Mission régionale d'autorité environnementale

Avis délibéré de la mission régionale d'autorité environnementale sur le reprofilage de la piste Perdrix avec des matériaux issus de chantiers immobiliers en station par la commune de Montvalezan sur la commune de Montvalezan (73)

Avis n° 2026-ARA-AP-2054-N15424

Avis délibéré le 16 juin 2026

Figure 2: Emprise des terrassements (source : dossier de permis d'aménager)

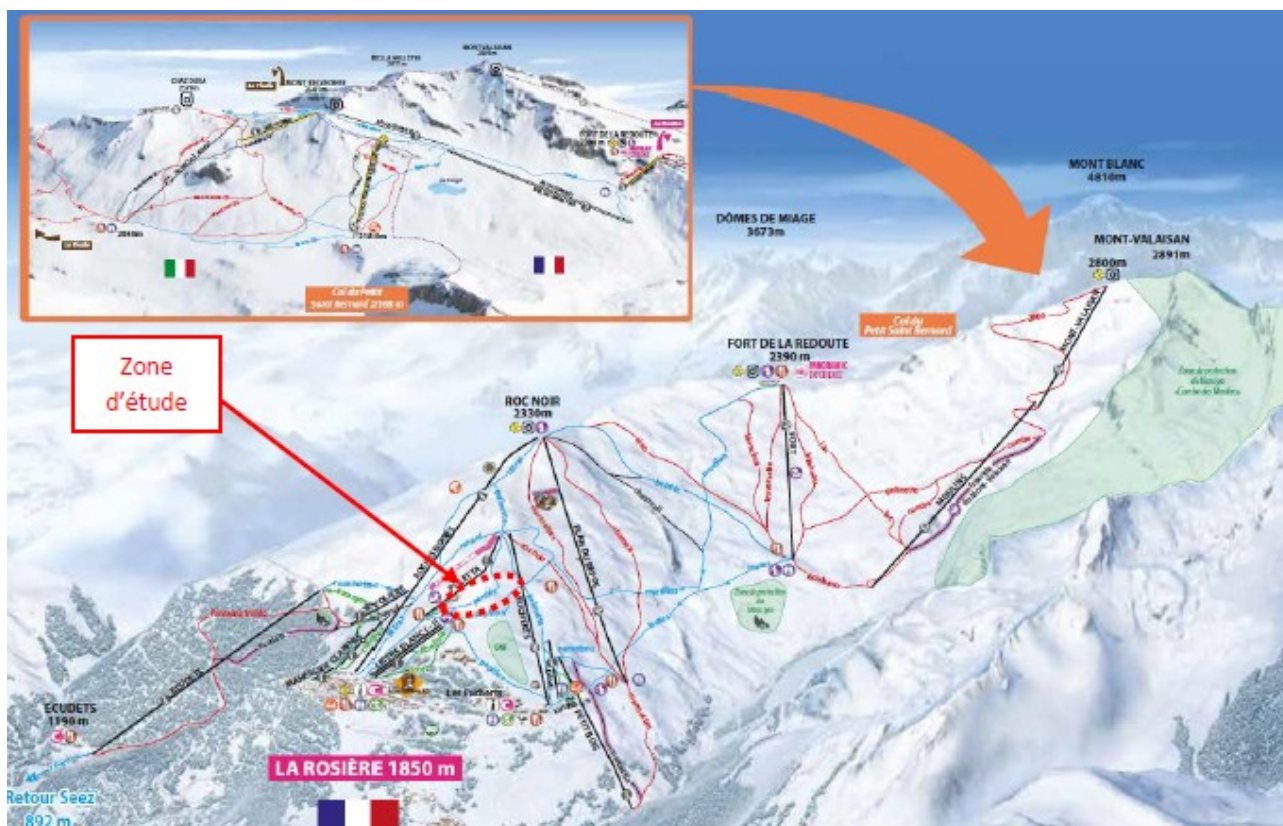
Les exhaussements pourront atteindre 3,9 m. D'après le dossier, ces travaux corrigeront l'important dévers de la piste qui ne correspond pas à un niveau intermédiaire (piste bleue), actuellement comblé par des transferts de neige lorsque les conditions le permettent. Les travaux de reprofilage seront réalisés dans un délai de trois ans à compter des autorisations d'aménager des opérations immobilières. Le dossier ne précise pas la durée totale des travaux, qui semble dépendre de l'avancement des opérations en station (génératrices des matériaux utilisés⁴). Le reprofilage de la piste pourrait donc, *a priori*, s'étaler sur plusieurs années.

Aucune piste d'accès ne sera créée, l'accès au site se fera par les pistes 4x4 existantes. Le plan de circulation des engins, présentant les voies d'acheminement des matériaux depuis leur site d'extraction jusqu'à la piste Perdrix, est à présenter.
